Anpassung des kantonalen Richtplanes

Ver- und Entsorgung: Abbau Steine und Erden

Kapitel VE 3.1 bis 3.4

Beschluss

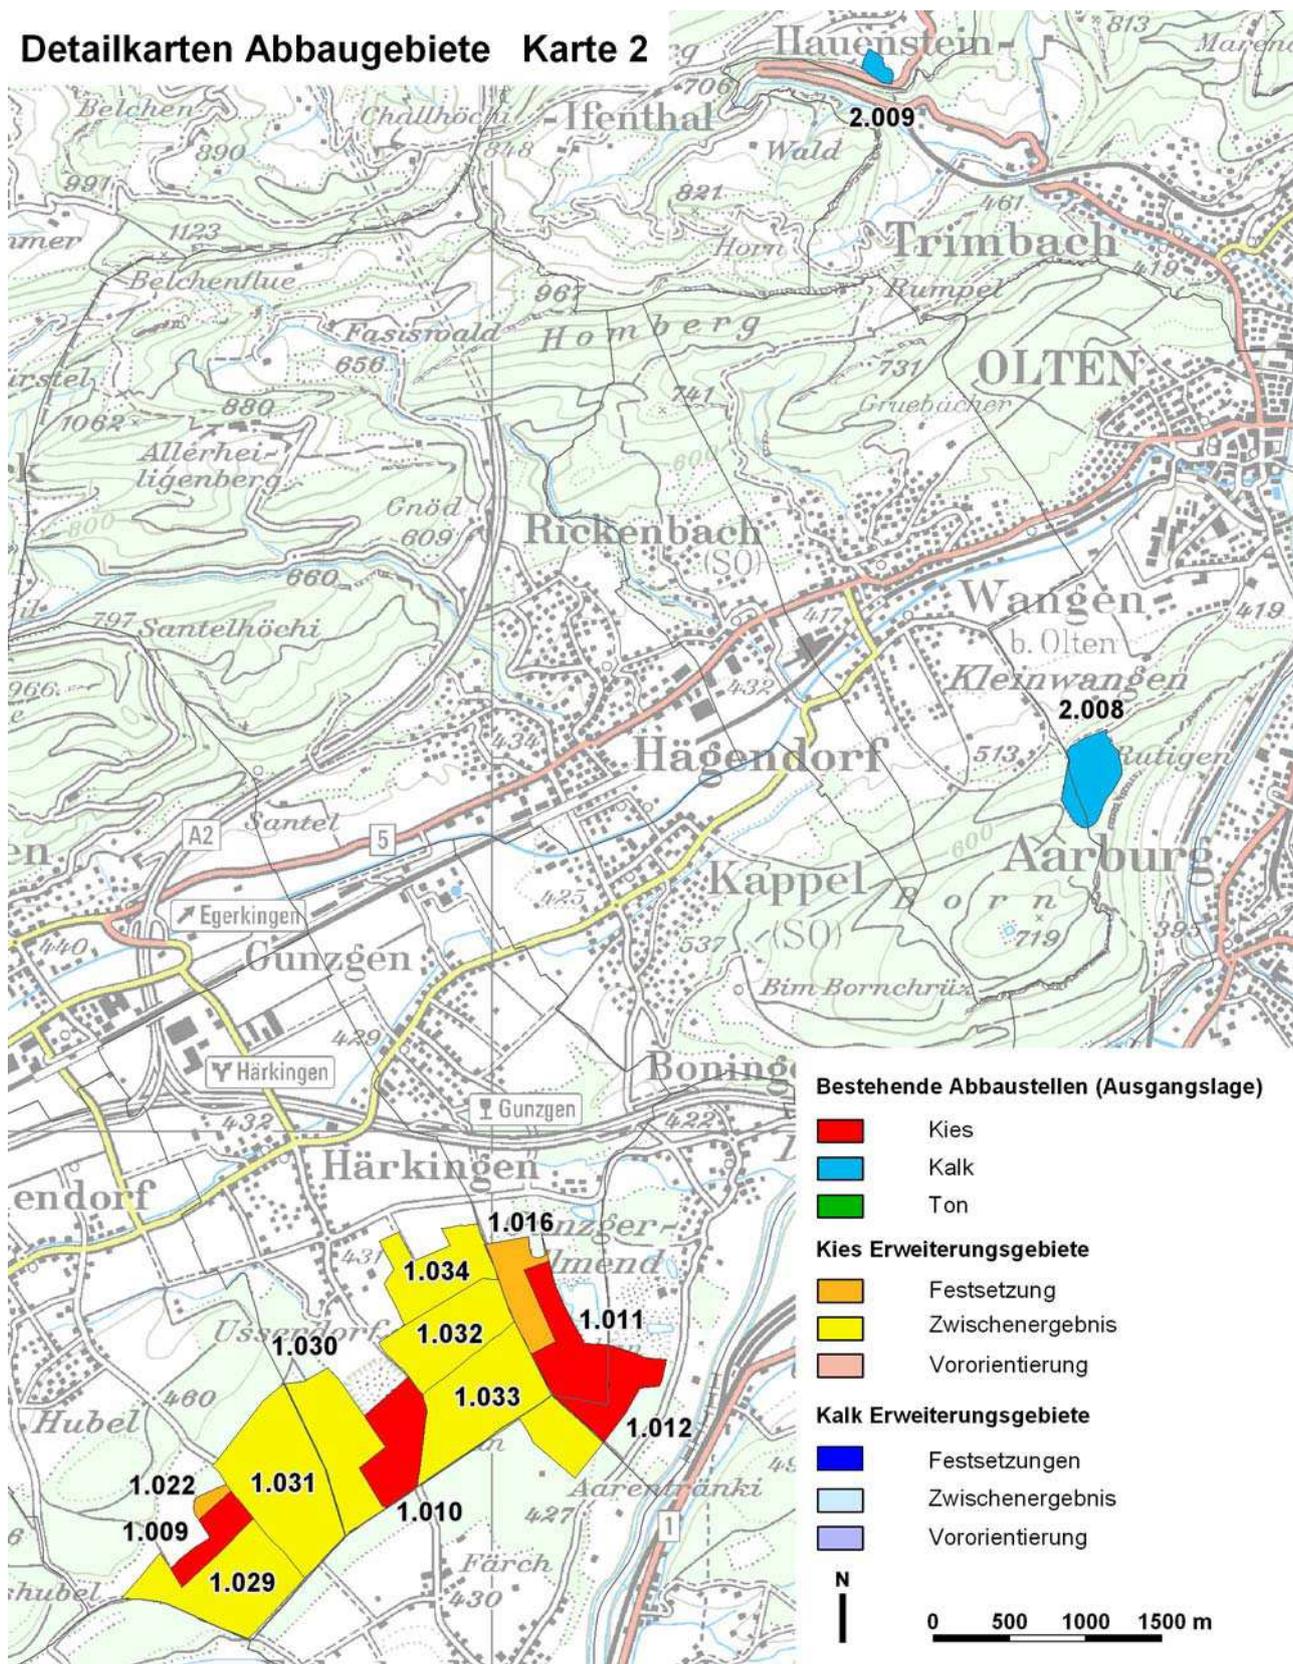
2.017: Perimeter wird um Hälfte verkleinert.

1.017: Standort bleibt als Zwischenergebnis im Richtplan.
